Ligne de tramway T10

Participation de La Ville à Vélo à la concertation

23/10/2021

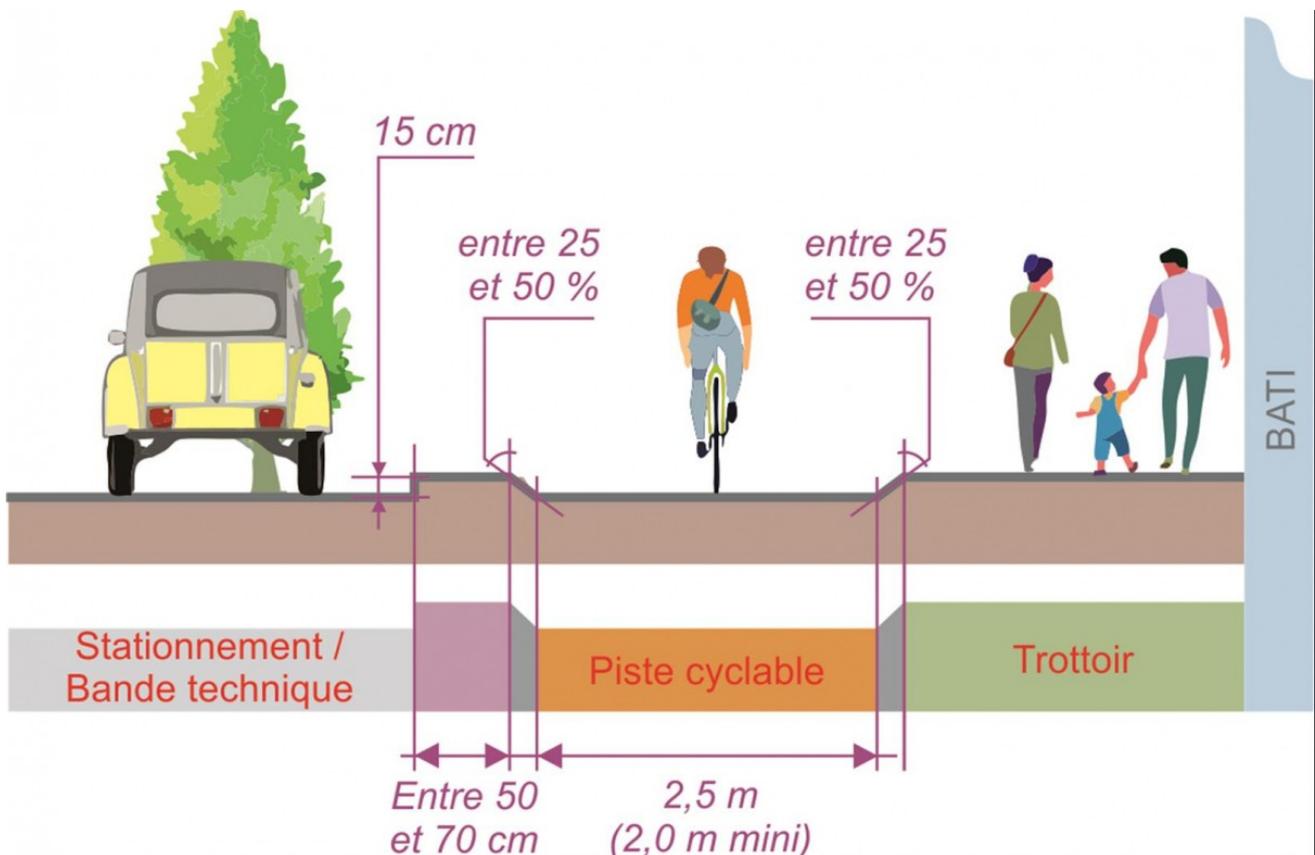
Si la piste cyclable est souhaitable avec un séparateur physique, il faut veiller à ce qu'il ne constitue néanmoins pas un danger. Ainsi, des bordures trop hautes constituent un obstacle à risque auquel le cycliste pourrait s'accrocher, notamment avec la pédale. La chute peut alors s'avérer lourde de conséquence sur une bordure généralement saillante.

Le Cerema recommande pour cette raison de **chanfreiner les bordures** sur toute leur hauteur du côté de la piste cyclable (bordures dites « pardonnantes »).

Un contre-sens cyclable étroit et bordé de bordures hautes : le moindre écart ne pardonne pas.

Une bordure pardonnante marque une délimitation claire entre les usagers tout en ne créant aucun danger ou obstacles.

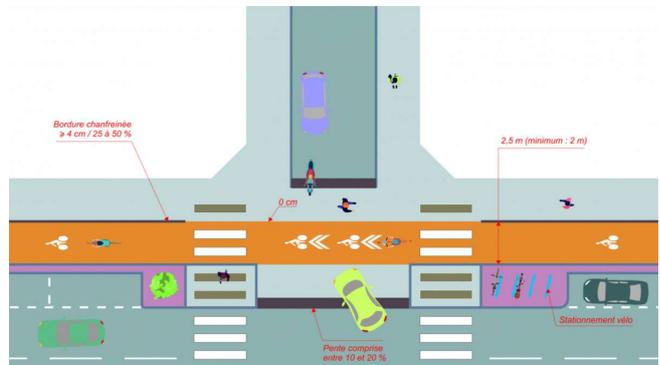
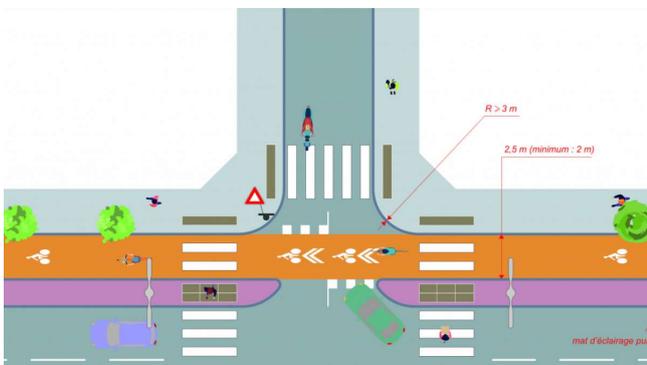
En particulier sur le secteur de Saint Fons : les itinéraires cyclables sont actuellement discontinus et parfois dans un état dégradé et nous demandons une vigilance particulière à la **prise en compte des déplacements de cyclistes pendant les travaux**, ainsi qu'un maintien du stationnement vélo.

En ce qui concerne la **traversée du périphérique par la nouvelle trémie** : les itinéraires cyclables actuels sur le secteur sont dangereux (passage par le port Edouard Herriot ou traversée des multiples voies d'entrée/sortie du périph). Pour sécuriser et faciliter les déplacements des cyclistes au plus tôt, nous demandons à ce que la trémie existante soit accessible aux cyclistes en attendant la fin des travaux du nouvel ouvrage.

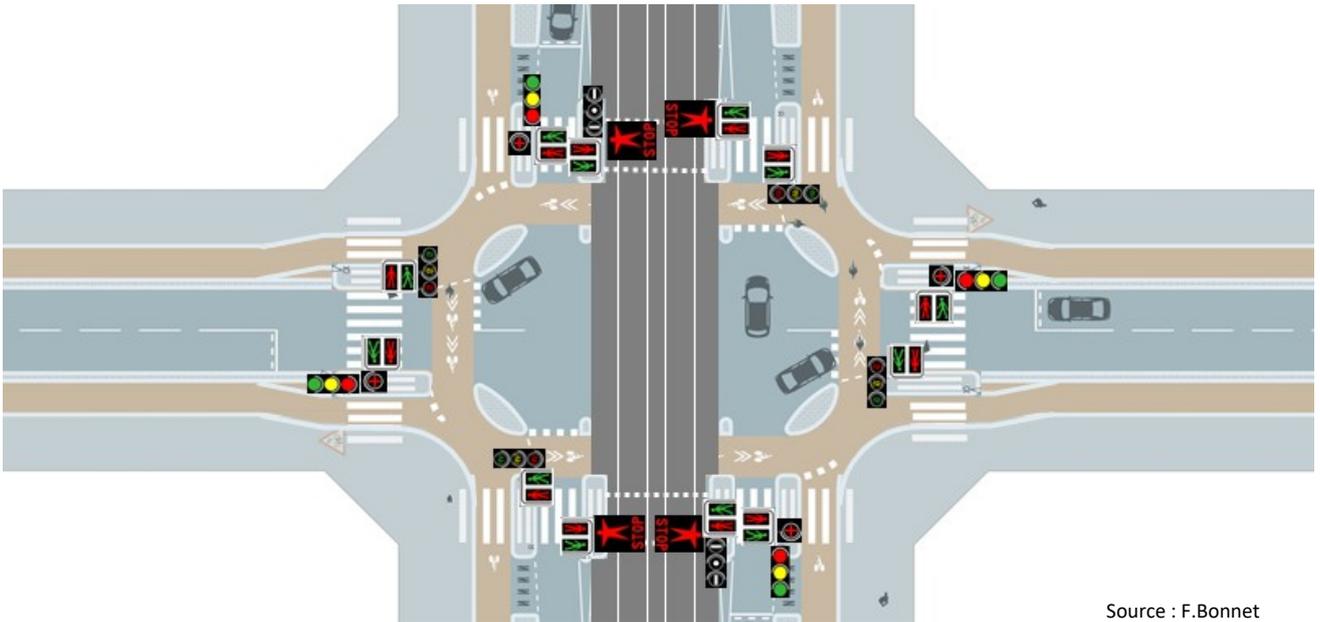
Certains aménagements cyclables récents obligent les vélos à **franchir de nombreuses bordures**, pour monter et descendre à répétition des trottoirs ou bien pour franchir la circulation automobile. Or, ces bordures sont extrêmement accidentogènes, en particulier pour les plus petits. Sur un itinéraire long, elles sont en plus très inconfortables. Nous insistons sur la nécessité de **tirer le revêtement sans discontinuité ni franchissement**. Ce sont d'ailleurs désormais les recommandations du Cerema mais très peu d'aménagements les intègrent aujourd'hui : on met encore systématiquement des bordures pour les piétons et les cyclistes à tous les carrefours, alors que leur vulnérabilité doit les rendre prioritaires sur la voiture. Ce point particulier sera suivi sur ce projet avec une grande attention.

Attention aux bordures à franchir donc. Et s'il n'y a pas d'autres solutions, il faut bien prévoir un angle d'attaque nul afin de limiter les risques de chutes graves.

Par ailleurs, en lien avec les questions de sécurisation évoquées plus haut et d'identité du réseau, la mise en place d'un **revêtement coloré** (en accord avec le développement du REV) est souhaitée pour baliser les itinéraires et rassurer les usagers, notamment dans les carrefours. Souligner les traversées cyclistes, c'est drastiquement **diminuer les risques de conflits et de chocs**.
